DEKPROJEKT s.r.o.
Zakázka číslo: 2020-023494-PT

Odborný posudek

Posouzení stavu ploché střechy

Letní šatny – plavecké haly
Žižkovo údolí 276/6
41801 Bílina

foto /20/ Pohled na ucpaný vtok

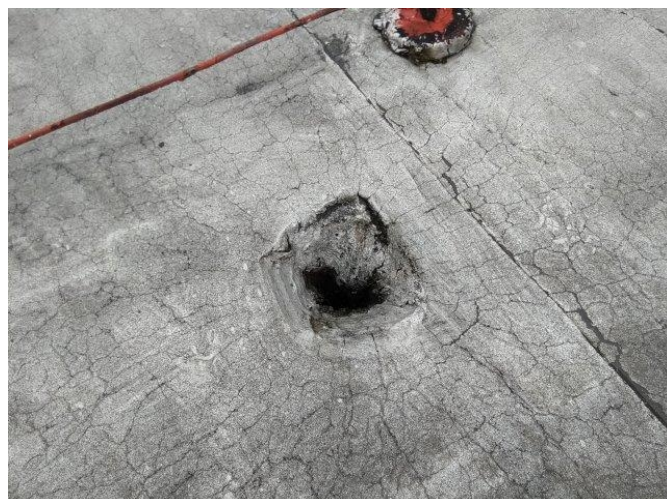
Střecha je odvodněna dvěma střešními vtoky bez ochranných košů proti nečistotám foto /21/. Jeden střešní vtok je ucpaný foto /20/, při místním šetření nešel uvolnit. Střešní krytina vykazuje vady ve formě netěsných spojů a napojení střešní krytiny na atiku např. foto /11/, foto /17/. Vrchní asfaltový pás je opatřen ochranným nátěrem, pás je popraskaný. Na několika místech prorůstá náletovou zelení foto /15/. Oplechování atiky a bleskosvodná soustava je degradována korozí. Atika je v minimálním spádu.

Střecha odpovídá stavu 10 letům bez údržby. Krytina z asfaltových pásů je popraskaná, v celé ploše vykazuje netěsnosti ve spojích pásů. Po obvodu atiky je napojení hydroizolační vrstvy netěsné. Rovina střechy je v nízkém spádu, na střeše se tvoří louže. V západní části střechy je ucpaný střešní vtok, který způsobuje zadržování srážkové vody na střeše. Voda zadržovaná na střeše působí na hydroizolaci mírným hydrostatickým tlakem a hrozí rychlejší degradace asfaltového pásu. Zvyšuje se také riziko zatečení srážkové vody případnými netěsnými spoji.

U střešních vtoků **chybí ochranné koše** vede k ucpání střešního vtoku.

• **Nové provedení odvodňovacích prvků – nové osazení systémových zateplených dvoustupňových vtoků.** Na každé střeše se dále doporučuje zřízení jednoho pojistného přeřadu skrz atiku.
